**INFORME DE CONTROL ESPECÍFICO N° 080-2023-2-  
0401-SCE**

**SERVICIO DE CONTROL ESPECIFICO A HECHOS CON  
PRESUNTA IRREGULARIDAD A MUNICIPALIDAD  
PROVINCIAL DE HUÁNUCO**

**"EJECUCIÓN DE LA OBRA: MEJORAMIENTO DE LAS  
ACTIVIDADES RECREATIVAS PASIVAS DEL PARQUE  
AMARILIS DE LA LOCALIDAD DE HUÁNUCO DEL  
DISTRITO DE HUÁNUCO - PROVINCIA DE HUÁNUCO -  
DEPARTAMENTO HUÁNUCO"**

**6 DE DICIEMBRE DE 2023**

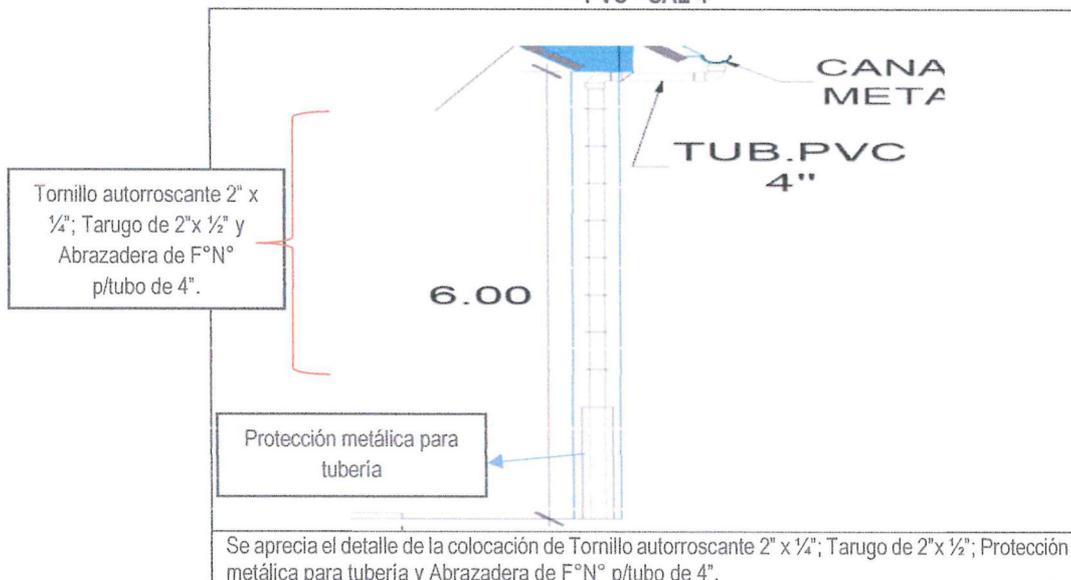
De la revisión al rubro Análisis de Precios Unitarios del expediente técnico de la partida: 05.02.02 Tubería PVC - SAL 4 (**apéndice n.º 14**), se advierte que este contemplaba la adquisición e instalación de los siguientes materiales para la ejecución de la partida 05.02.02 Tubería PVC - SAL 4:

**Toma fotográfica n.º 1**

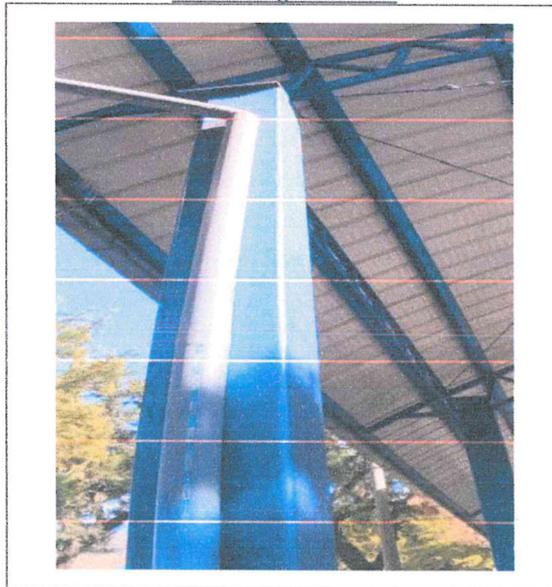
Sin embargo, de la inspección física realizada por el Órgano de Control Institucional<sup>10</sup> el 22 de mayo de 2023, en la cual se suscribió el acta de visita a la Obra de la misma fecha (**apéndice n.º 17**), que contó con la participación del Gerente de Desarrollo Local y Ordenamiento Territorial<sup>11</sup>, se evidenció la no instalación del Tornillo autorroscante 2" x ¼"; Tarugo de 2"x ½"; Protección metálica para tubería y Abrazadera de F°N° p/tubo de 4"; como se encuentra establecido en los planos D-6 y D-16 del Expediente Técnico. Lo señalado se evidencia en la siguiente toma fotográfica:

Como se aprecia en las vistas fotográficas, se evidencia la no instalación de los materiales: Tornillo autorroscante 2" x 1/4"; Tarugo de 2" x 1/2"; Protección metálica para tubería y Abrazadera de F° N° p/tubo de 4"; conforme se encuentra establecido en los planos D-6 y D-16 del Expediente Técnico.

**Toma fotográfica n.º 9**  
**Detalle de la instalación de los Rigidizadores de plancha de acero en el Área denominada "Juegos Infantiles"**

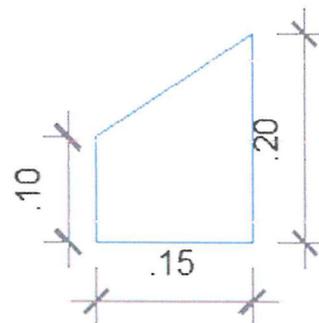
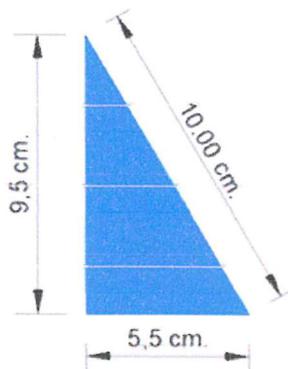
Se observó que, en la base de las 12 columnas metálicas, instaladas en el Área denominada "Juegos Infantiles", los rigidizadores tienen forma triangular y con las siguientes dimensiones:

10 cm (hipotenusa) x 5.5 cm (base) x 9.5 cm (alto)

Tal como se ha evidenciado en la visita realizada por el Órgano de Control Institucional<sup>26</sup> el 22 de mayo de 2023 (**apéndice n.º 17**), la instalación de las planchas de acero y de los rigidizadores de plancha de acero, se han realizado al margen de lo establecido en el Expediente Técnico.

**Imagen n.º 7**

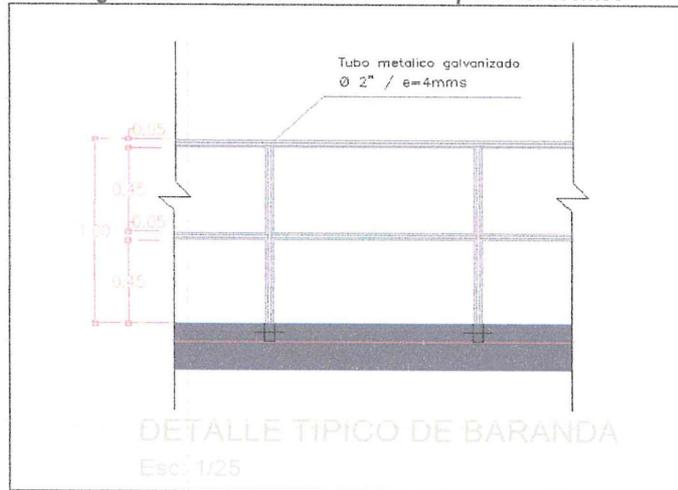
De la revisión al plano D-12 Skate Park (**apéndice n.º 27**) del Expediente Técnico, se aprecia que la partida 02.06.06.01 Baranda metálica C/ferro negro D=2" E=4MM, corresponde a una baranda metálica con refuerzo intermedio, tal como se visualiza en la imagen siguiente:

**Detalle de la partida 02.06.06.01 Baranda metálica C/ferro negro D=2" E=4MM detallada en el Expediente técnico**

Como se aprecia en las vistas fotográficas y, de acuerdo a lo establecido en el Plano D-12 Skate Park del Expediente Técnico (**apéndice n.º 27**), se evidencia el incumplimiento por parte del Contratista al haber realizado la ejecución de la partida al margen de lo establecido en el Expediente Técnico, no cumpliendo con ello la finalidad y objetivo del proyecto, lo cual representaría haber ocasionado perjuicio económico a la Entidad de S/8 959,11, como se detalla en el cuadro siguiente:

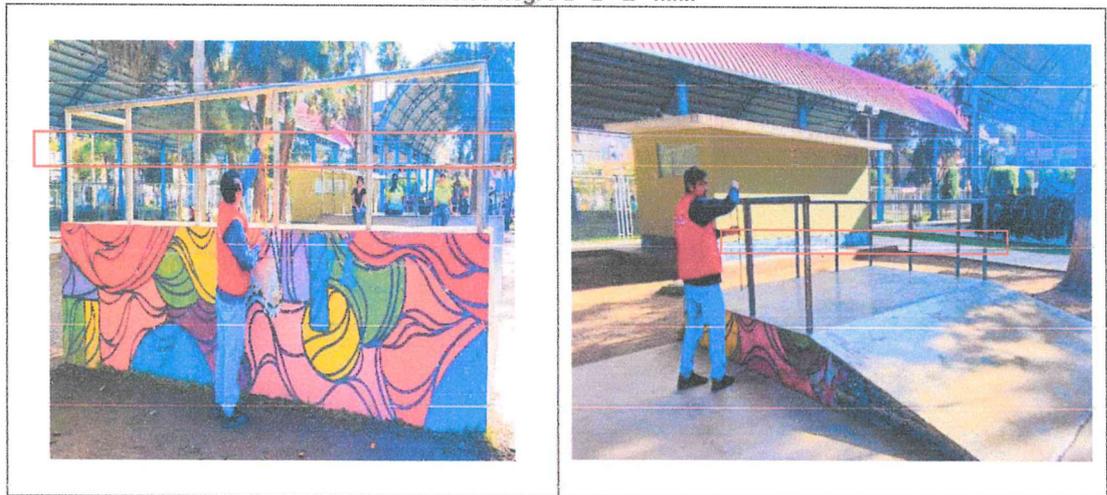
Por lo expuesto, teniendo en cuenta los documentos que componen el expediente técnico<sup>28</sup>, las barandas metálicas c/ferro debieron presentar refuerzos intermedios, haciendo un total de 68.90 metros, de acuerdo a lo detallado en las especificaciones técnicas (**apéndice n.º 40**) y plano D-12 (**apéndice n.º 27**) del expediente técnico.
